n°58-2019-M-29-001

A R R Ê T É

portant modification de l'arrêté n°58-2018-07-11-003 autorisant la rénovation et l'extension des piscicultures d'eau douce du lycée agricole du Morvan, situées sur le territoire des communes de CHÂTEAU-CHINON CAMPAGNE, ARLEUF et CORANCY, par le Conseil régional de Bourgogne-Franche-Comté

Annexe 2 : caractéristiques des ouvrages de prise d'eau de la pisciculture de Corancy

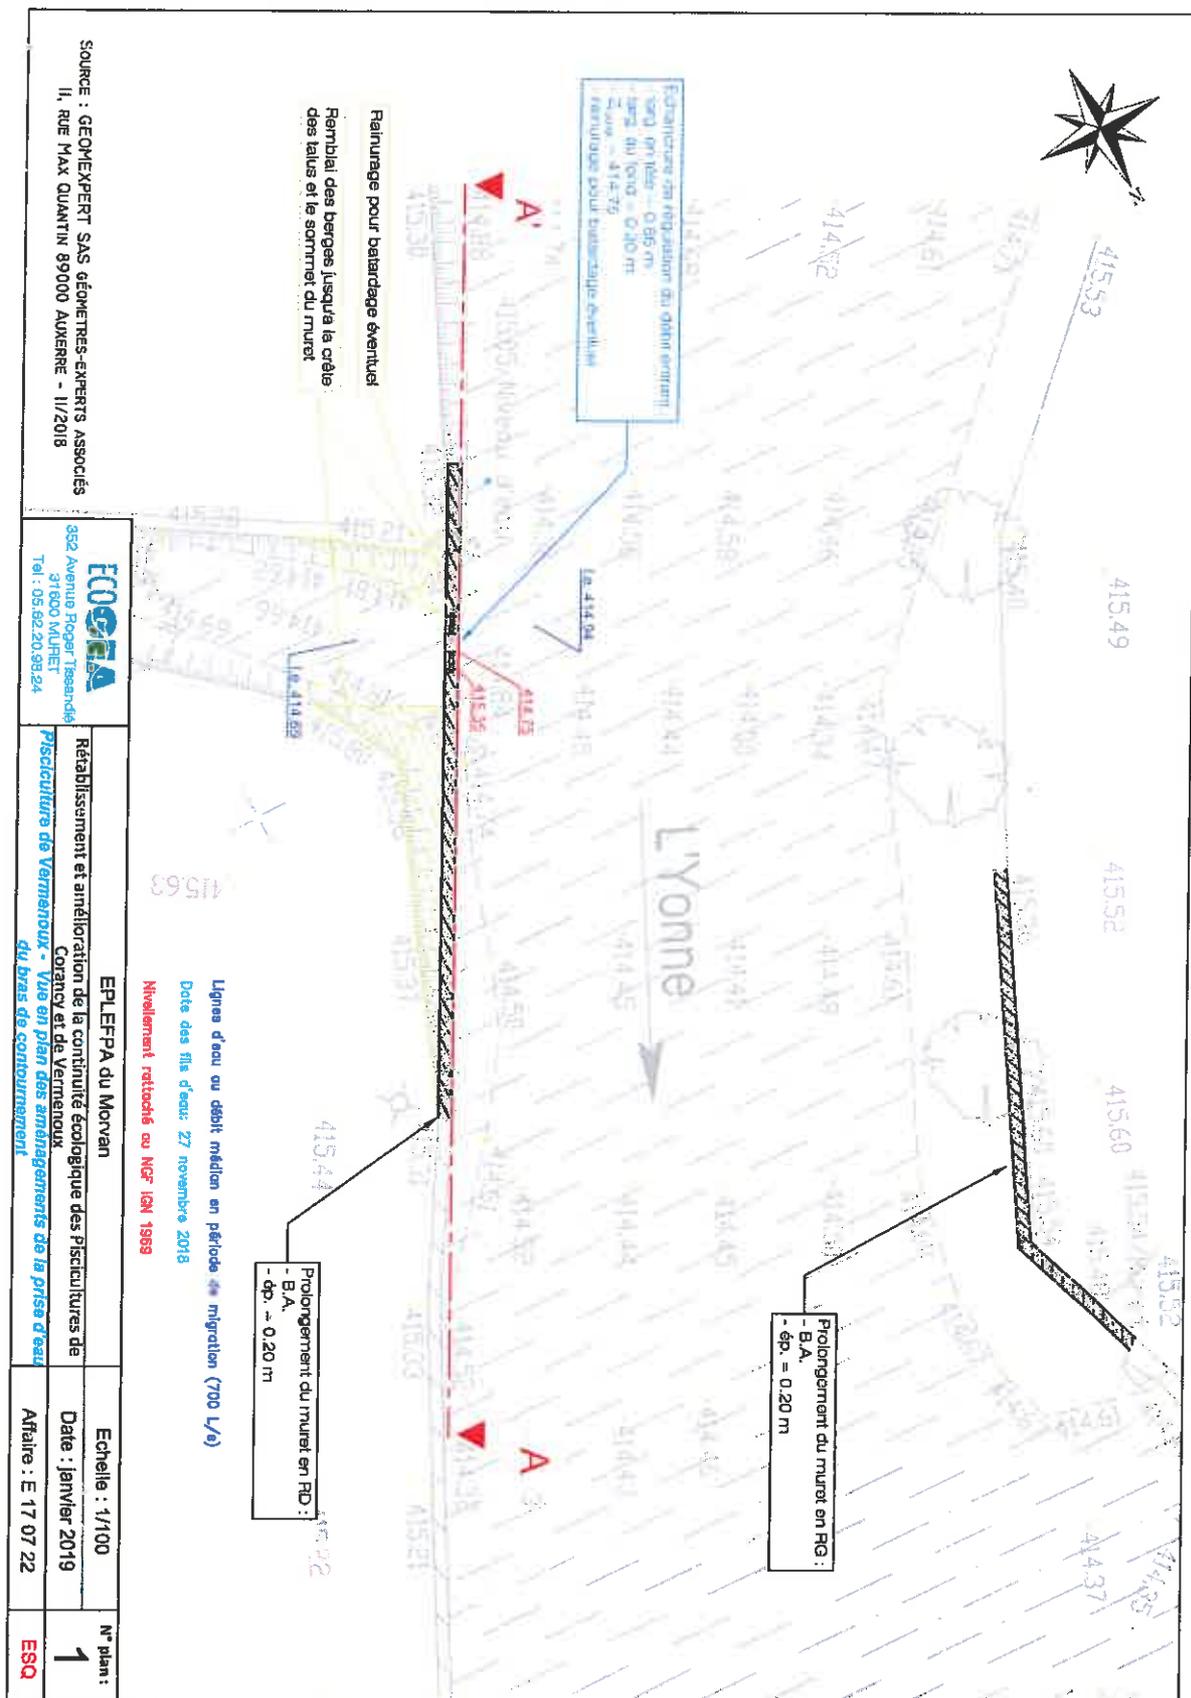
La pisciculture de Corancy est alimentée par une prise d'eau sur l'Yonne. Les caractéristiques des ouvrages sont les suivantes :

- un ouvrage transversal de largeur 6,4m à la cote de 336,21m NGF ;
- un canal d'amenée vers la prise d'eau rive gauche de largeur 2,7m à la cote de fond de 335,81m NGF et équipé d'un plan de prégrille ;
- deux vannes de régulation du débit de largeur 1,2m chacune avec une cote radier aval de 335,81m NGF ;
- un dégrilleur de type tambour filtrant de 1,5m de diamètre d'entrée et de 2,8m de longueur.

Annexe 3 : caractéristiques des dispositifs assurant la continuité écologique à la pisciculture de Vermenoux (1/3)

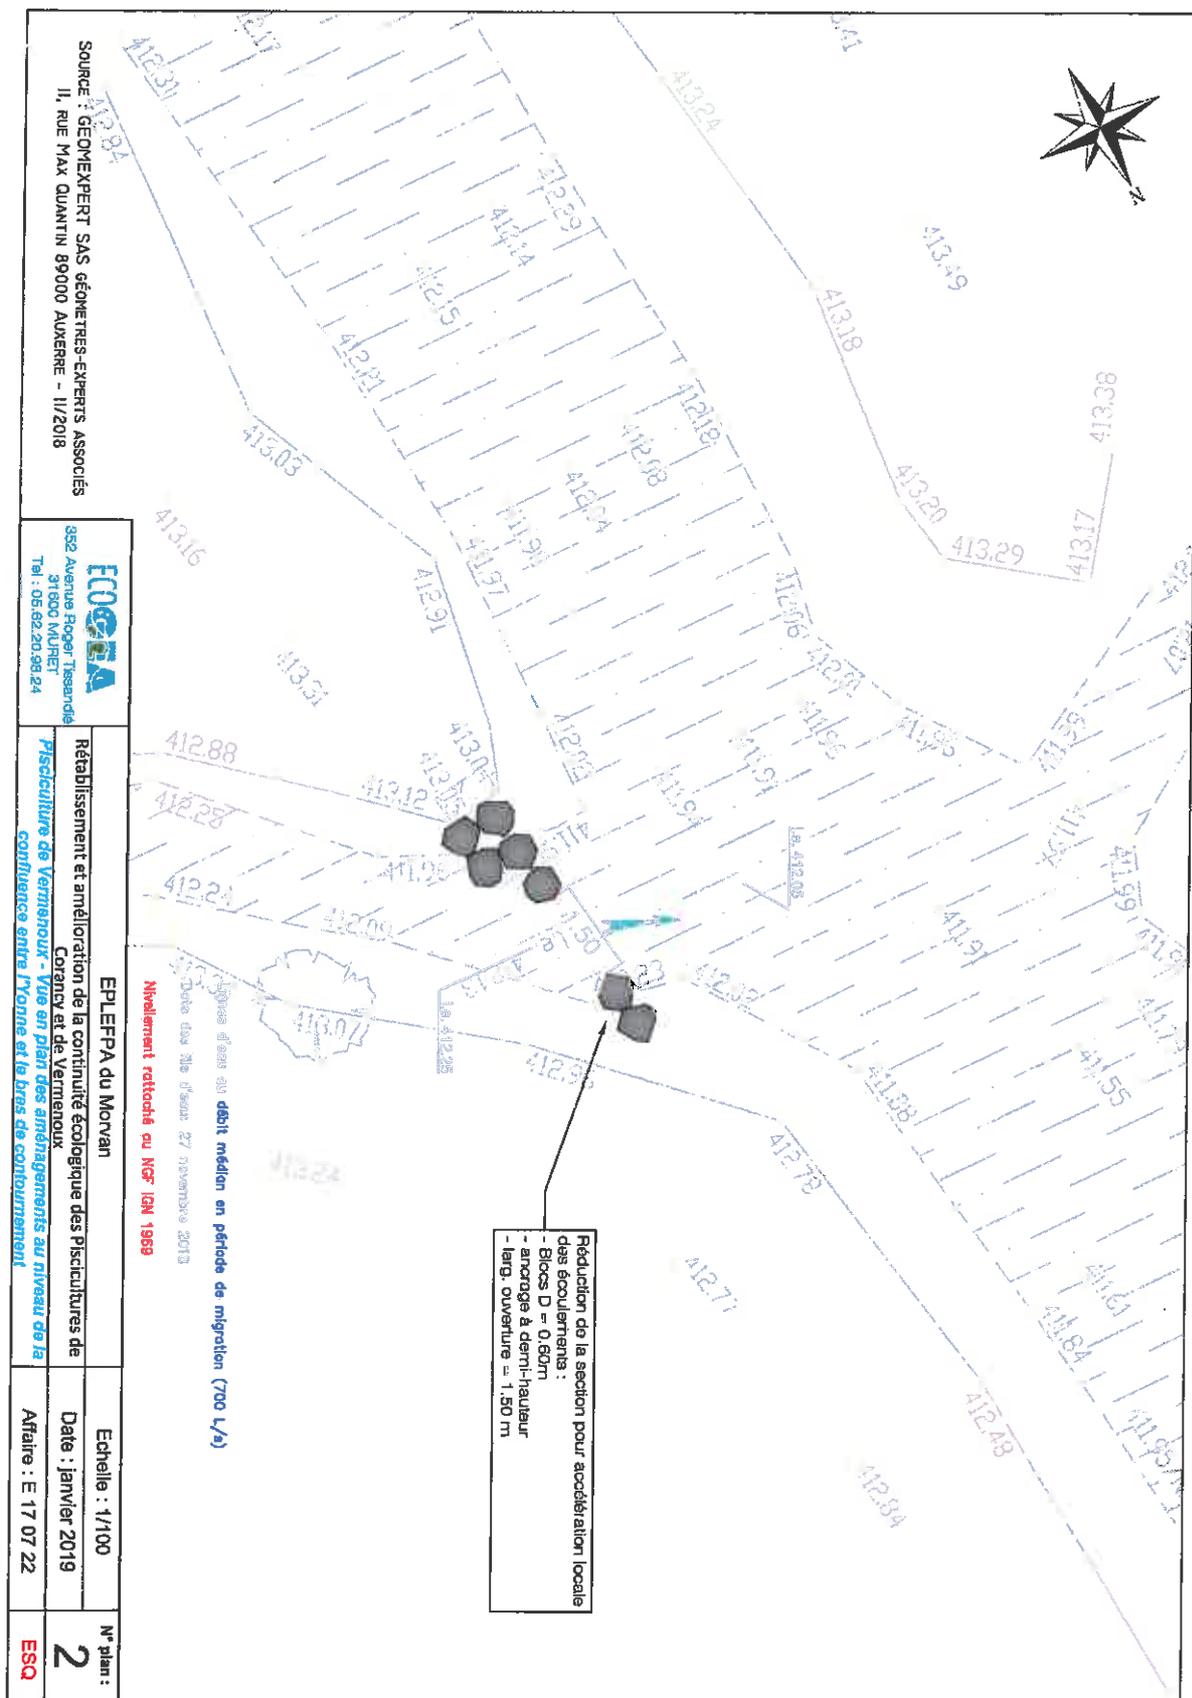
En rive droite de l'Yonne existe un bras de contournement de longueur 275m, de largeur 2,1m [1,4-2,7] et de pente 1 %. Ce bras sera aménagé afin d'assurer la continuité écologique.

Au niveau de la prise d'eau du bras, une échancrure trapézoïdale sera réalisée afin de pouvoir contrôler les débits entrants, selon les caractéristiques suivantes :

- largeur de base de 0,3m à la cote 414,75m NGF ;
- largeur haute de 0,86m à la cote 415,35m NGF ;
- angles de 65° ;
- épaisseur de la cloison de 20cm.

Au niveau de la confluence avec l'Yonne du bras de contournement et afin de concentrer les écoulements, un demi-seuil en blocs de diamètre 60cm sera mis en place sur 1,5m de large.

Annexe 4 : caractéristiques des dispositifs assurant la continuité écologique à la pisciculture de Corancy (2/3)

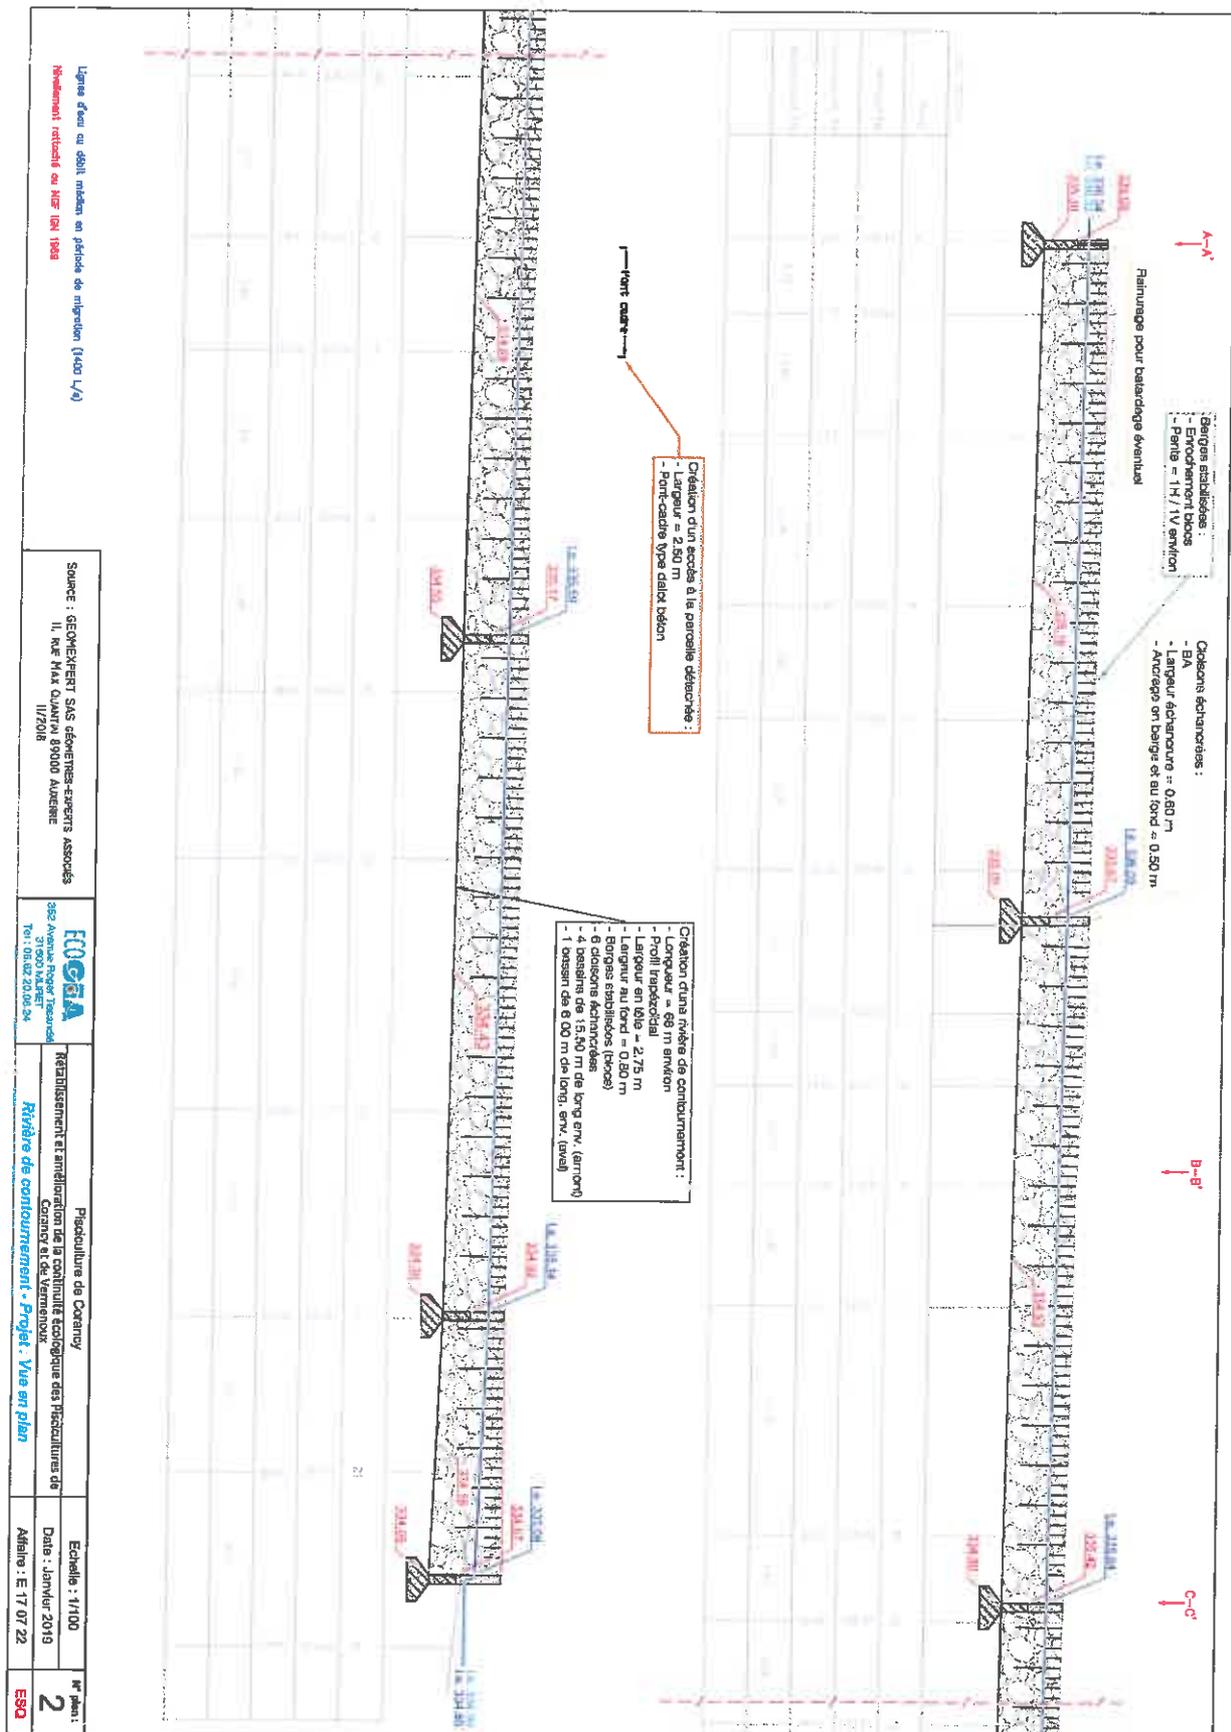
Afin d'assurer la continuité écologique, un bras de contournement sera créé en rive droite de l'Yonne,

venant se connecter en aval à un petit bras existant. Il sera de longueur 68m, de largeur 1,8m en moyenne et de pente 2,1 % en moyenne. Son profil sera de forme trapézoïdale avec une largeur au fond de 0,8m et en sommet de berge de 2,75m. Au sein du bras, 4 seuils successifs échancrés (échancrures de largeur 0,6m et de profondeur 0,69m) seront disposés afin de fractionner la chute totale.

Au niveau de la prise d'eau du bras, une échancrure trapézoïdale sera réalisée afin de pouvoir contrôler les débits entrants, selon les caractéristiques suivantes :

- largeur de base de 0,3m à la cote 336,08m NGF ;
- largeur haute de 0,86m à la cote 336,77m NGF ;
- angles de 65° ;
- largeur de la cloison de 20cm.

Au niveau de la confluence avec l'Yonne du bras de contournement et afin de concentrer les écoulements, une échancrure de largeur 0,6m à la cote 334,67m NGF sera réalisée.
